<b>DESCRIPTION DE LA DEMANDE</b>		<b>référence dossier</b>
<b>Demande déposée le 13/11/2025</b>		<b>N° DP 87 114 2500149</b>
<b>Par :</b>	SARL LOTICENTRE	
<b>Demeurant à :</b>	34, rue du Gué de Verthamont 87000 LIMOGES	
<b>Représenté par :</b>	Monsieur GENESTE Hubert	
<b>Pour :</b>	Lotissement	
<b>Sur un terrain :</b>	rue Wolfgang Amadeus Mozart

- pour le détachement de 1 lot en vue de construire,
- sur un terrain situé rue Wolfgang Amadeus Mozart,
- cadastré AH 441p ;

CONSIDÉRANT que le projet objet de la déclaration préalable consiste, sur un terrain situé rue Wolfgang Amadeus Mozart, à PANAZOL (87350), en la réalisation de divisions foncières de 1 lot de 2 000 m<sup>2</sup> en vue de construire à usage d'habitation sur un terrain d'une superficie de 5 049 m<sup>2</sup> ;

**FICHE n°710/2025**

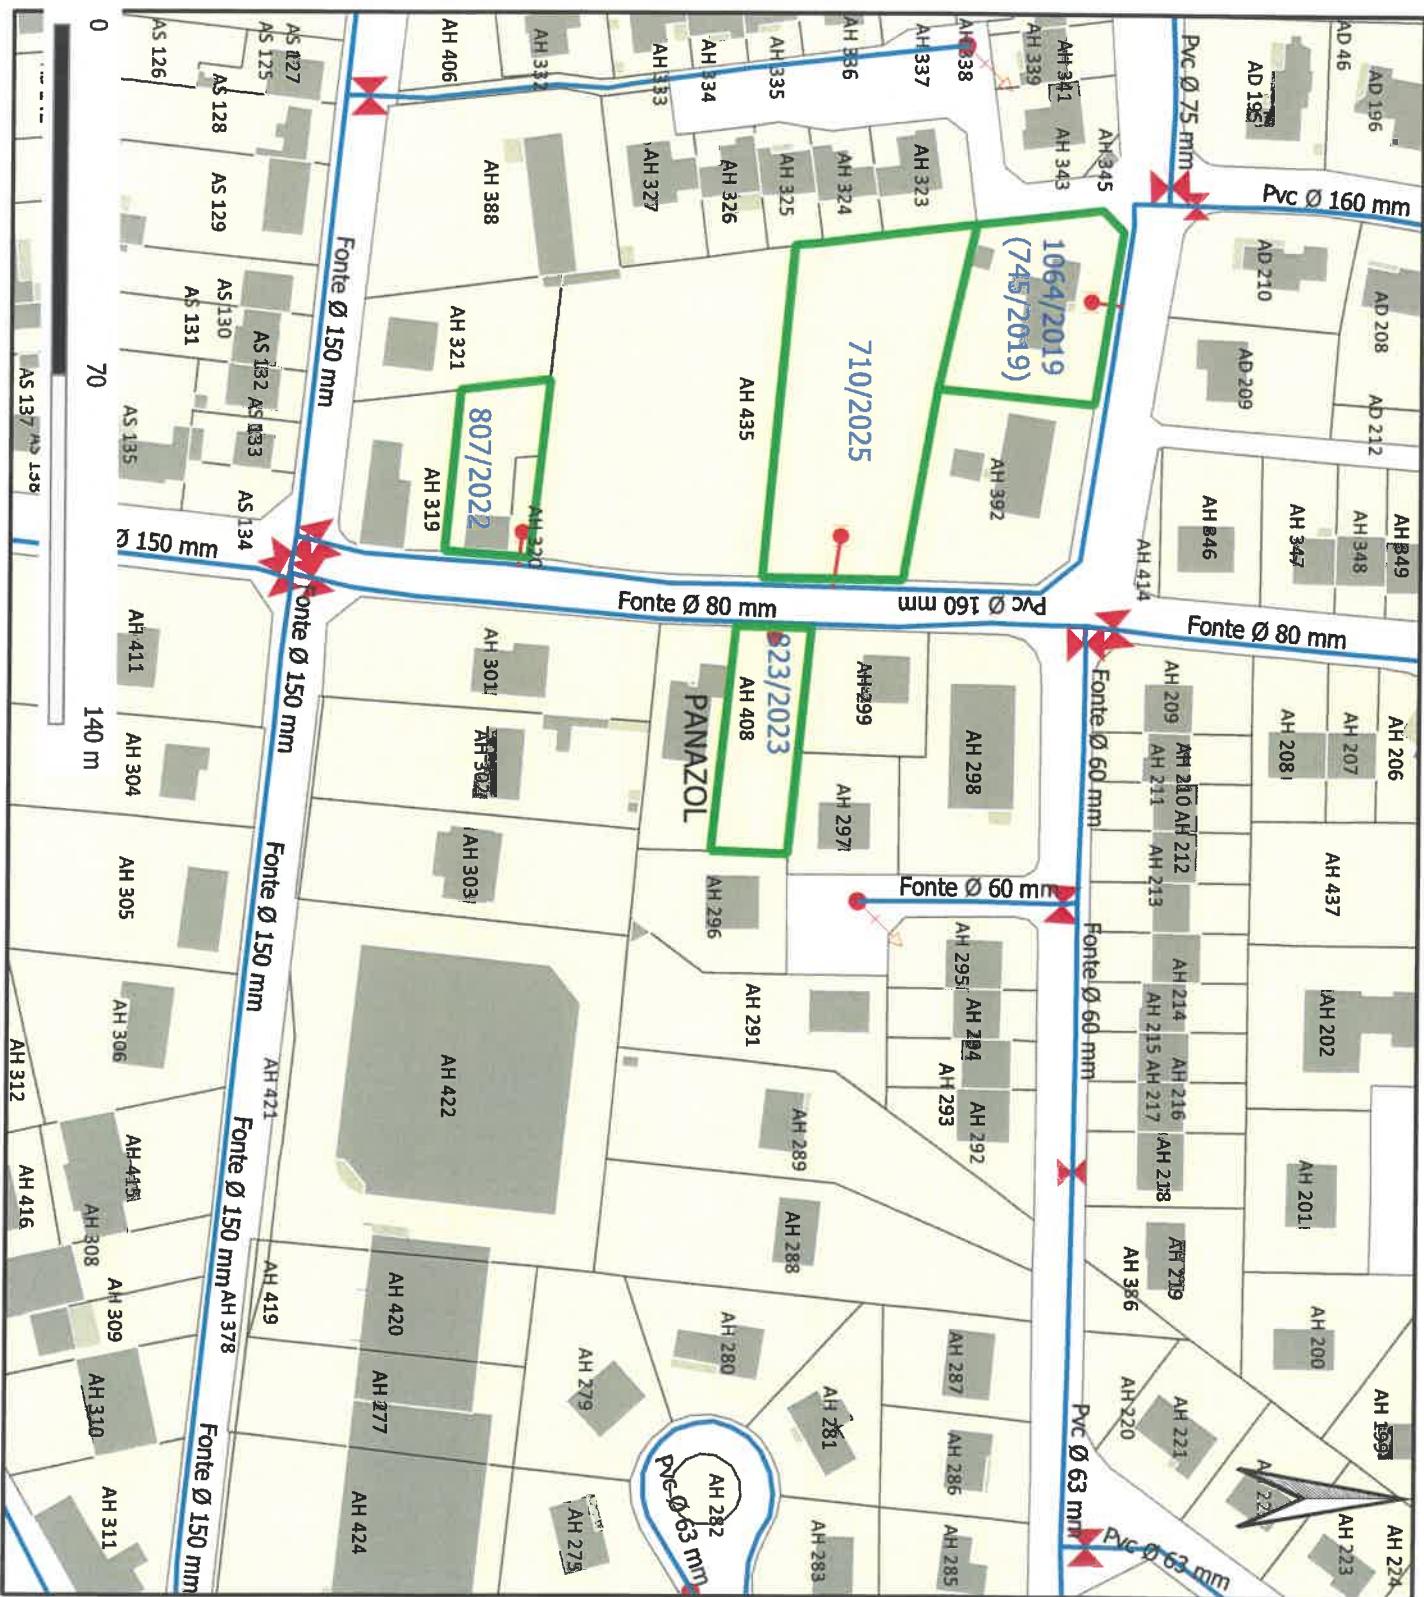
- Une canalisation de distribution en P.V.C. de diamètre 160mm existe en façade de la parcelle 441p, section cadastrale AH.
- Le Service des Eaux des 3 Rivières, SE3R, pourra réaliser un branchement en P.E.H.D. 25mm sur la conduite précitée.
- Les frais de réalisation incomberont au propriétaire du foncier ou à l'acquéreur de la parcelle.
- Le futur abonné devra faire procéder à la pose d'un réducteur de pression individuel après le compteur.
- Le diamètre nominal de la canalisation du branchement (défini ici par défaut en PeHD DEN 25mm) devra peut être au final être réévalué en fonction de l'emplacement du futur bâtiment au sein de la parcelle, non connu à ce jour à ce stade de l'instruction. De même, l'emplacement du compteur est ici à titre indicatif. Son positionnement sera à affiner ultérieurement avec le demandeur.
